# 改善箇所説明図

## 不具合の内容

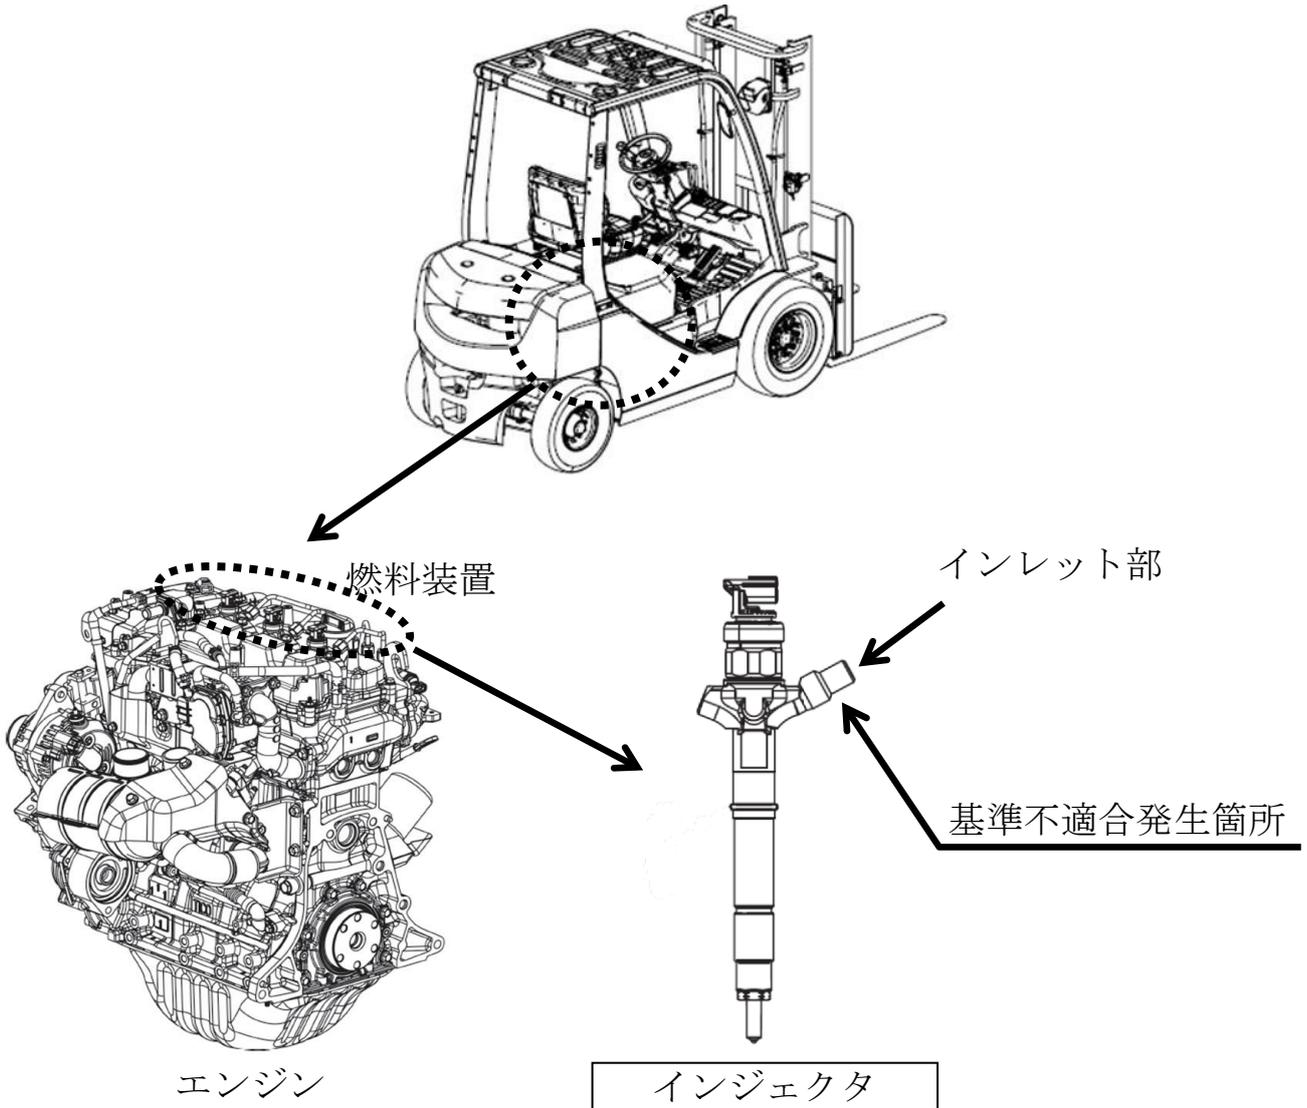
エンジン式フォークリフト及びショベルローダの燃料装置において、インジェクタ本体成型時の条件管理が不適切なため、強度が不足しているものがある。そのため、コモンレール圧力の繰り返しによりインジェクタのインレット部に亀裂が発生し、燃料漏れに至るおそれがある。

全車両、インジェクタを良品に交換する。
